機種	計器用変成器
----	--------

## 計器用変成器「検定端子記号表示」仕様変更のお知らせ

扱 整理番号	A 山-1269	日付 2017年5月 三菱電機(株)福山製作所	件名 計器用変成器「検定端子記号表示」 仕様変更のお知らせ
-----------	-------------	-------------------------------	-------------------------------------

##### (1)PE-15, PE-15F

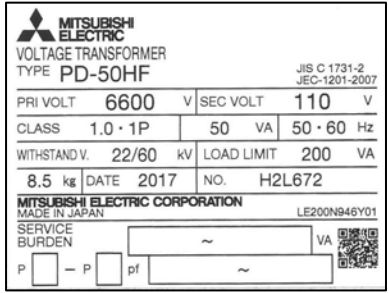
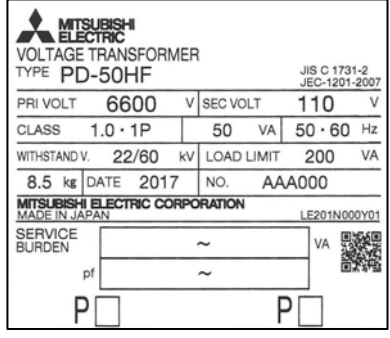
機種	変更前	変更後
PE-15,PE-15F  検定端子記号 (PE-15F 外観)	三相 3 線の表示例  捺印	三相 3 線の表示例  ステッカー

ステッカー表示色は以下のようになります。

- ①単相 2 線式の場合・・・P1,P2: 白字/黒地
- ②三相 3 線式の場合・・・P1,P2: 黒字/白地、P2,P3: 白字/黒地
- ③三相 4 線式の場合・・・P0,P1,P2,P3: 白字/黒地
